Bilag 2 Henvendelser modtaget i høringsperioden

Frihedsmuseet

Høringssvar til lokalplanforslag

Tegning nr. 2 - Bebyggelsesplan

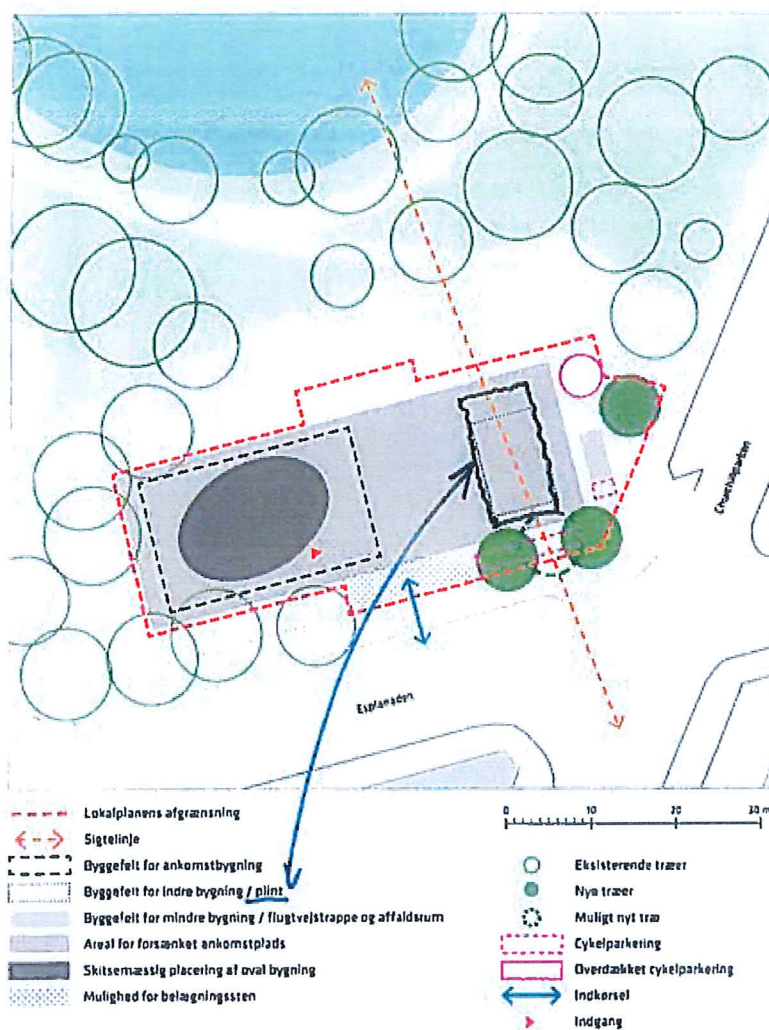
- Ad tegning 2:
Arealet for placering af plint/låg til udstillingsgenstande ønskes øget.

Bemærkning: Se vedlagte tegning, bilag A med markering på tegning.

- A. Tegning 2 med indtegnet ændringsforslag.
